Administración Nacional
de Aviación Civil
Argentina

ADVERTENCIA 115/DAT

DIRIGIDO A: Operadores de aeronaves Boeing MD-81, -82, -83, -87 y -88.

MOTIVO: Posible falla de partes componentes del sistema de comando de Reversores de Empuje de motores.

FIGURA 1: Sistema sin el KIT instalado

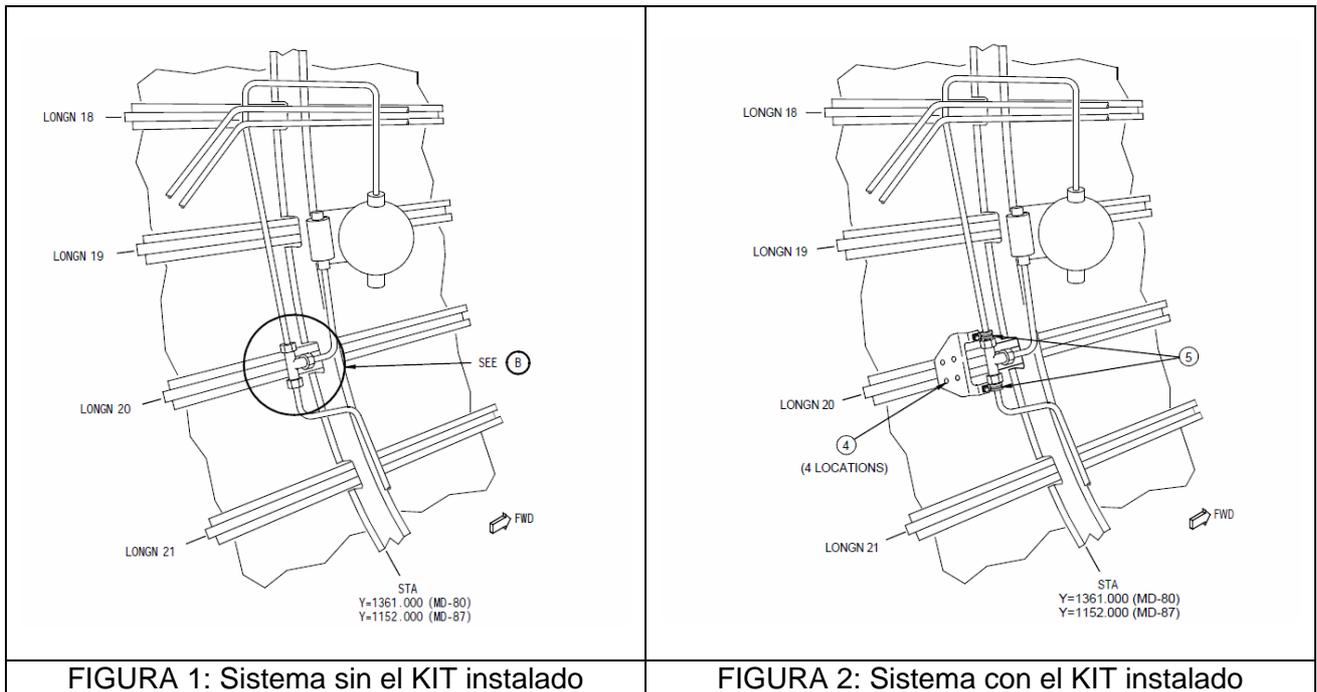
Mediante este SB, Boeing recomienda la instalación del KIT SB09290056-3, que básicamente consiste en un soporte, dos abrazaderas y la ferretería asociada. Las

siguientes figuras resumen la modificación. En la FIGURA 2, se aprecia como ITEM 4 el soporte a instalar y como ITEM 5 las dos abrazaderas.

1. Para los modelos MD-88, verificar que sus aeronaves tengan aplicado el SB MD80-29-056, y en caso de no ser así, proceder a su aplicación.
2. Para los modelos MD-81, -82, -83, -87 y -88, si bien el BOEING SB MD80-78-072 no es de cumplimiento mandatorio, se recomienda instalar el P/N 7936907-728, ya que en uno de los eventos, justamente la parte afectada por el SB, P/N 7936907-696, es la que se fisuró y provocó la pérdida de fluido hidráulico.
3. Para los modelos MD-81, -82, -83, -87 y -88, si bien el MD-80 Maintenance Planning Data, (Document: ME80-020, Revisión 01-Feb-2011) no tiene incorporada la tarea AMM 29-10-00/501, se recomienda se incorpore en los Programas de Mantenimientos de los Operadores dicha prueba funcional (AMM 29-10-00/501), con intervalos no mayores a 1 año calendario.
4. Para los modelos MD-81, -82, -83, -87 y -88, implementar la BOEING SL MD80-21-101-A.

FIGURA 3

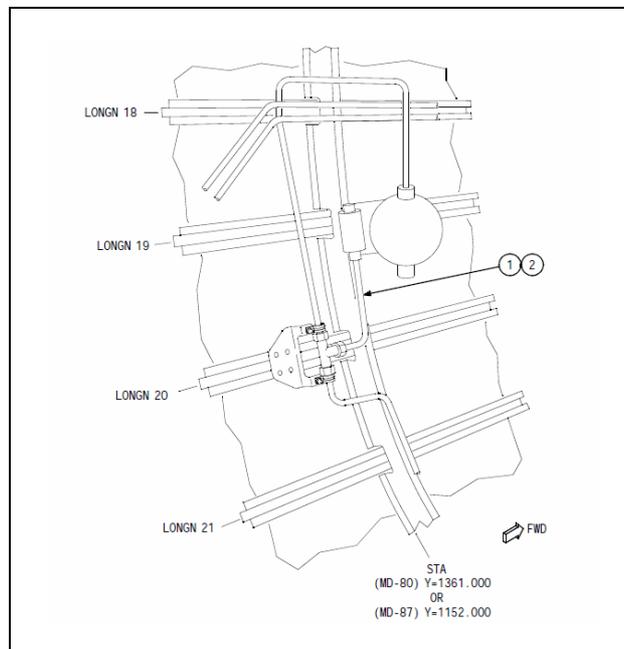
Mediante este SB, Boeing recomienda el reemplazo del tubo P/N 7936907-603 por el P/N 7936907-727, que consiste en un tubo de mayor espesor. El presente SB aplica a los modelos DC-9-81, -82, -83 y -87 (MD-81, -82, -83 y -87) y MD 88. En la FIGURA 3, se aprecia como ITEMS 1 y 2 el tubo a ser sustituido.

FIGURA 4

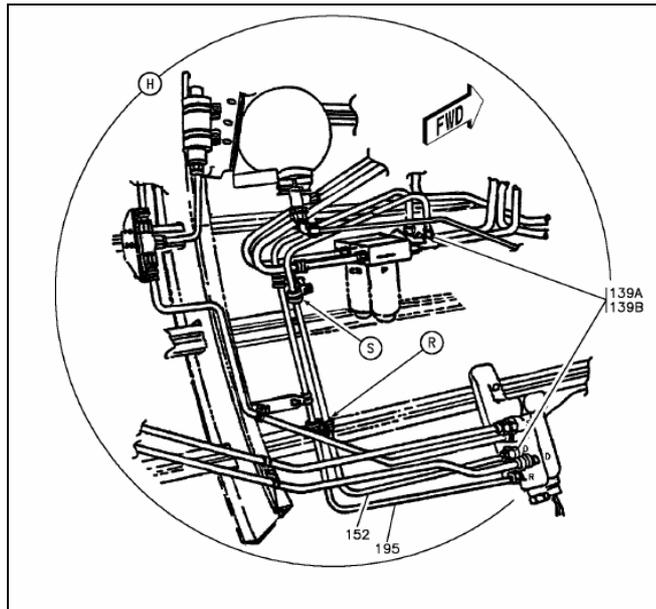
Mediante este SB, Boeing recomienda el reemplazo del tubo P/N 7936907-696 por el P/N 7936907-728 más dos SLEEVES P/N D10010-08 y dos NUTS P/N 7D0054J08. En la FIGURA 4 se indica cuál es el tubo a ser reemplazado (ITEM 152) y los SLEEVES y las NUTS (ITEM 139 A/B). La figura fue extraída del AIPC, capítulo 78-30-00, figura 4D.
